SERVICE-INFO

Ny skrue – strammerulle 531 0342 30

LuK-AS-nr.: 531 0342 30

Figur 3: LuK-AK-skrue

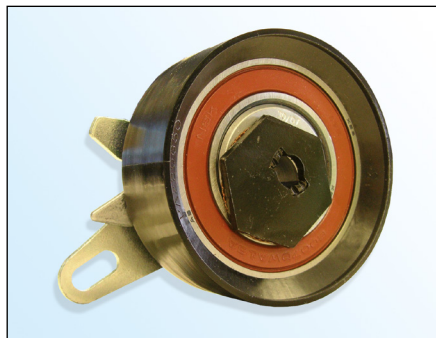
Indenfor rammerne af fortsat udvikling af vores produkter leverer LuK-AS en ny skrue (figur 3) med strammerulle **531 0342 30**.

Skrue med et fladt Torx-hoved
Skruehoved $\varnothing$ **18,5 mm**
Styrkeklasse **10.9**
Middel til at sikre skruen på gevindet
Forøget selv-låsende egenskab

LuK-AS anbefaler, at den originale skrue (figur 2) erstattes med den leverede skrue.

Strammingsmomentet: $20 \pm 1,5$ Nm
